COMMUNE DE SINARD PLU - OAP Secteur "PRÉ DE LA CURE"

AVIS

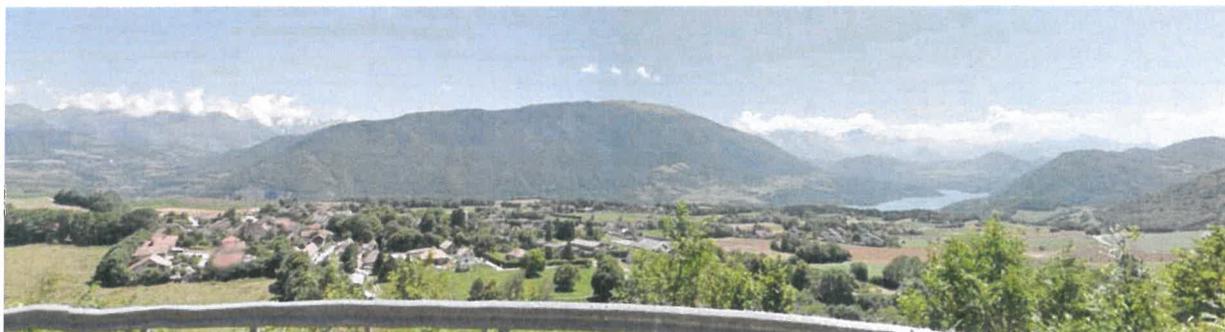
Suite à ma visite sur le terrain le 15 février dernier et à la lecture du dossier de dérogation "Loi Montagne", je peux formuler plusieurs remarques sur le projet d'urbanisation proposé:
